ASUNTO: CONCURSO DE OFERTAS No. CO-EPP-017-21, PRESTACIÓN DEL SERVICIO TÉCNICO ESPECIALIZADO DE REACONDICIONAMIENTO DE LOS TANQUES DE ALMACENAMIENTO DE AGUA/CRUDO UBICADOS EN LOS CAMPOS OPERADOS POR EP PETROECUADOR - Aclaración 1

Por convenir a los intereses de EP PETROECUADOR y de conformidad con el numeral 3 “Preguntas y Aclaraciones” del Concurso de Ofertas No. CO-EPP-017-21 para la prestación del servicio de la referencia, agradeceré tomar en cuenta lo siguiente:

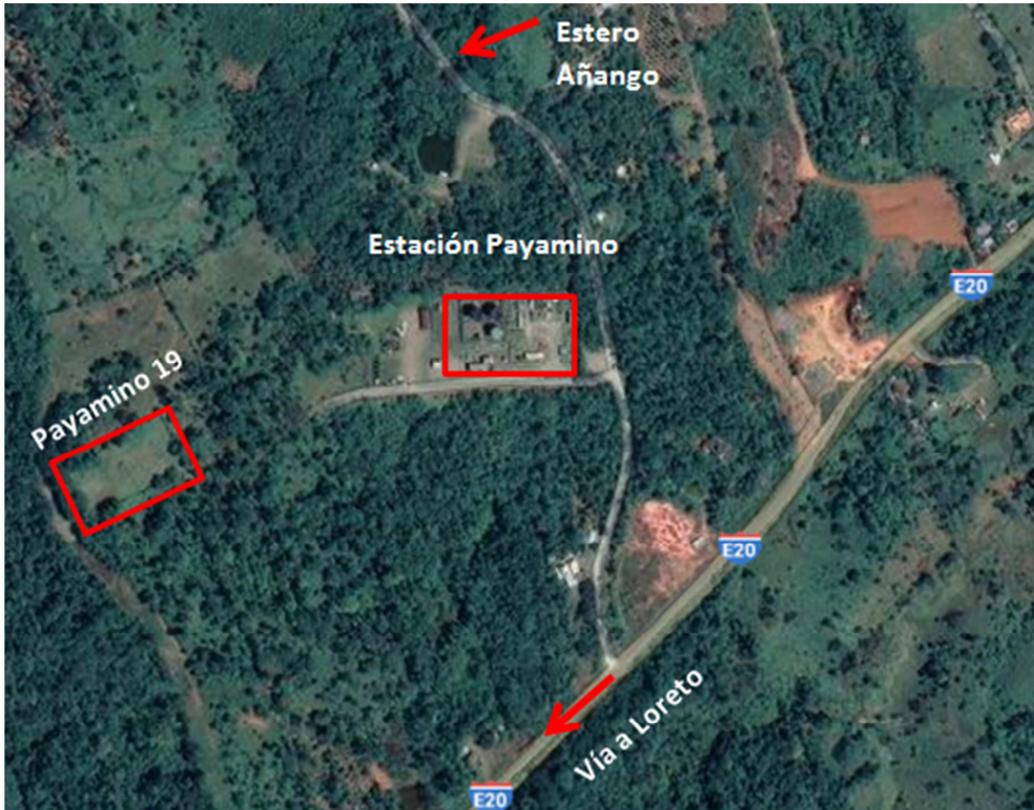
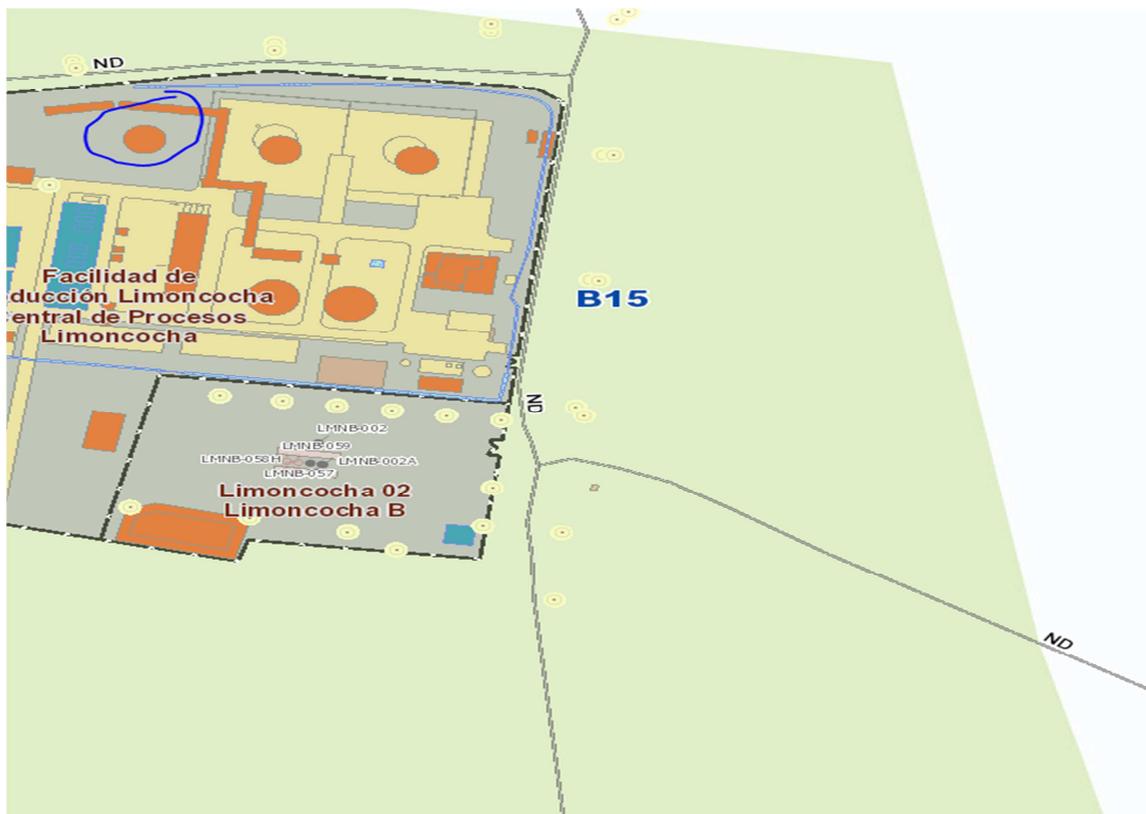
Favor proporcionar fotografías recientes de los campos donde se desarrollarán los trabajos de los diferentes frentes, de tal manera que podamos evaluar adecuadamente el área de trabajo y sus accesos.

RESPUESTA 99

FRENTE A:

FRENTE B: Se adjunta lo requerido.
FRENTE D:
